## 改善箇所説明図

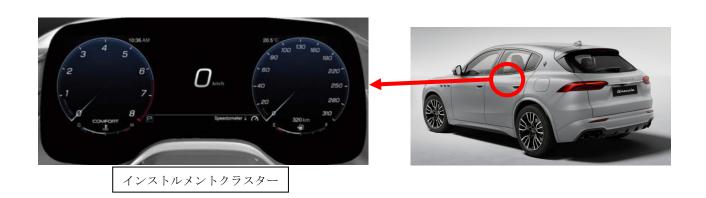
インストルメントクラスター(以下、「インスト」)において、ソフトウエアが不適切なため、イグニッションをオンにした際、速度計の単位が km/h から mph に切り替わることがある。そのため、保安基準に抵触するおそれがある。また、以下の不具合も発生するおそれがある。

- イグニッションをオンにした際、パークアシスト警告が瞬間的にインスト上に誤表示される。
- ターンシグナル作動時に電気ノイズ (ビープ音) が発生する。

全車両、インストルメントクラスターのソフトウエアを対策プログラムに書き換える。

運転席ドアの上部車体側ドアヒンジ取り付けボルトに黄色のペイントを塗布する。
